Volgende acties werden toen uitgevoerd (en kunnen als aanvulling op de plannen van het bestek beschouwd worden) ; cf. mailverkeer met architect Hannes Van Meer d.d.26 maart 2018:

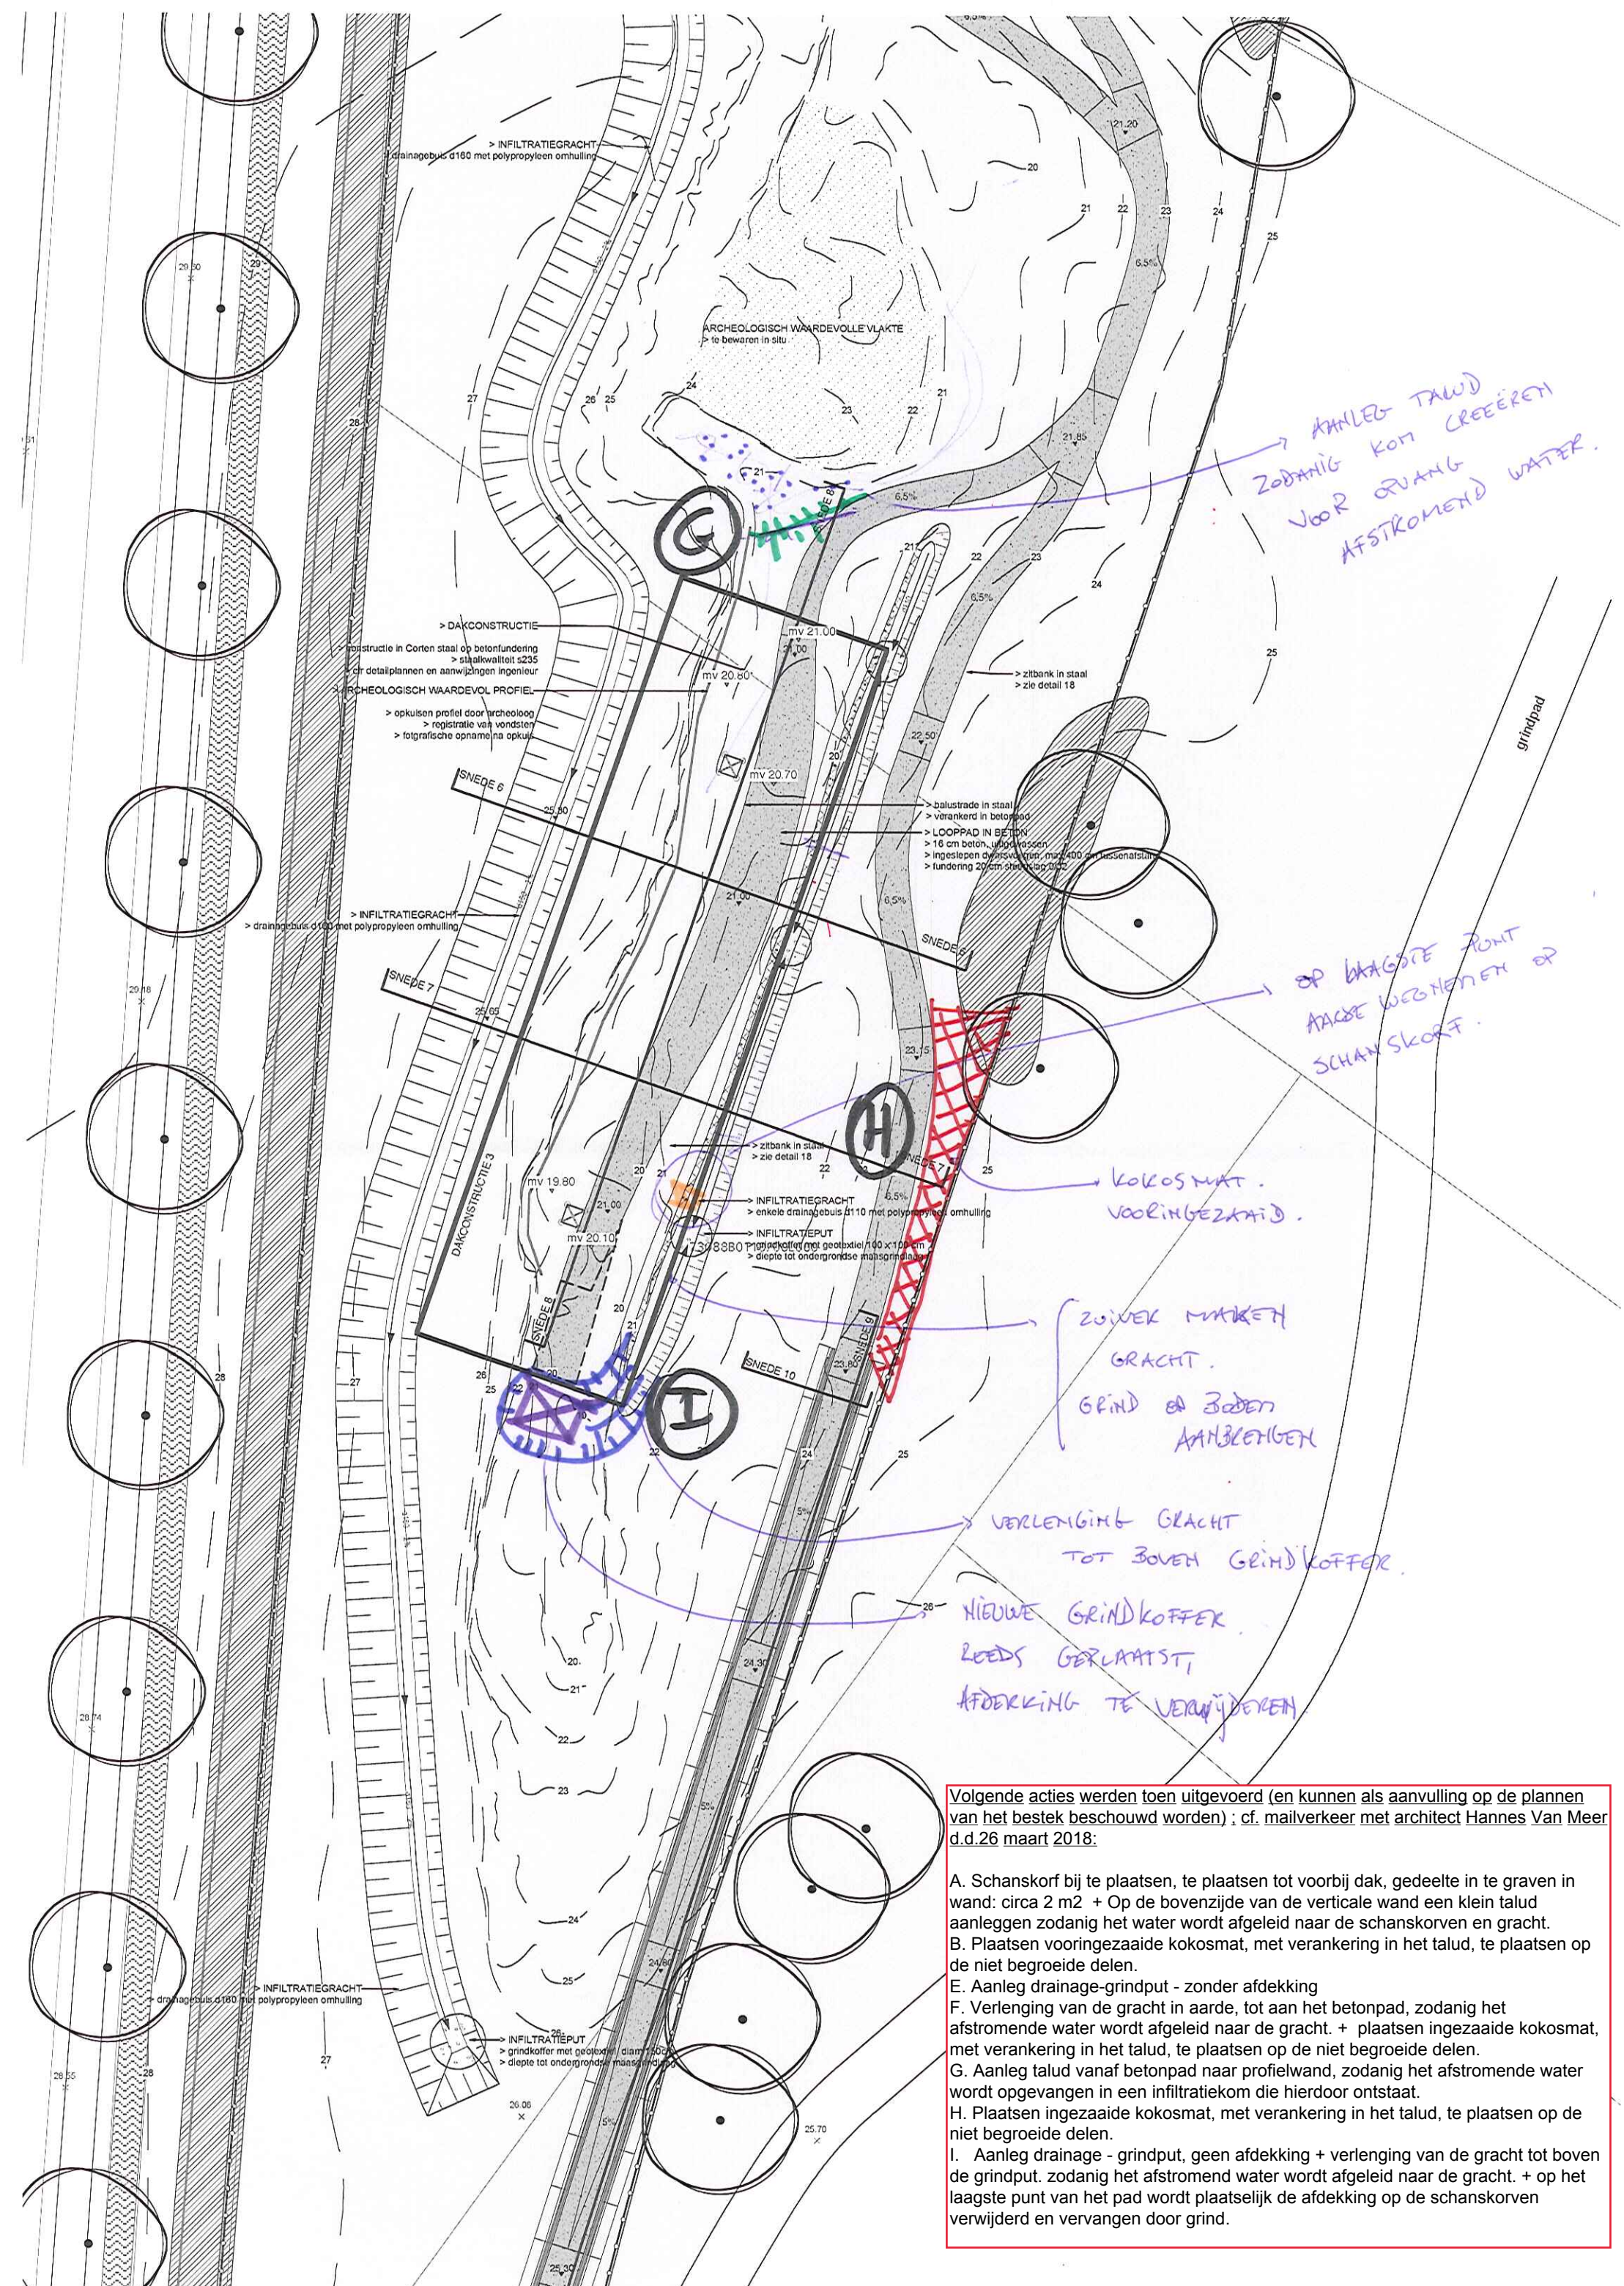
- A. Schanskorf bij te plaatsen, te plaatsen tot voorbij dak, gedeelte in te graven in wand: circa 2 m2 + Op de bovenzijde van de verticale wand een klein talud aanleggen zodanig het water wordt afgeleid naar de schanskorven en gracht.

- B. Plaatsen vooringezaaide kokosmat, met verankering in het talud, te plaatsen op de niet begroeide delen.
- E. Aanleg drainage-grindput - zonder afdekking

- F. Verlenging van de gracht in aarde, tot aan het betonpad, zodanig het afstromende water wordt afgeleid naar de gracht. + plaatsen ingezaaide kokosmat, met verankering in het talud, te plaatsen op de niet begroeide delen.

- G. Aanleg talud vanaf betonpad naar profielwand, zodanig het afstromende water wordt opgevangen in een infiltratiekom die hierdoor ontstaat.
- H. Plaatsen ingezaaide kokosmat, met verankering in het talud, te plaatsen op de niet begroeide delen.

- I. Aanleg drainage - grindput, geen afdekking + verlenging van de gracht tot boven de grindput. zodanig het afstromend water wordt afgeleid naar de gracht. + op het laagste punt van het pad plaatselijk de afdekking op de schanskorven verwijderd en vervangen door grind.
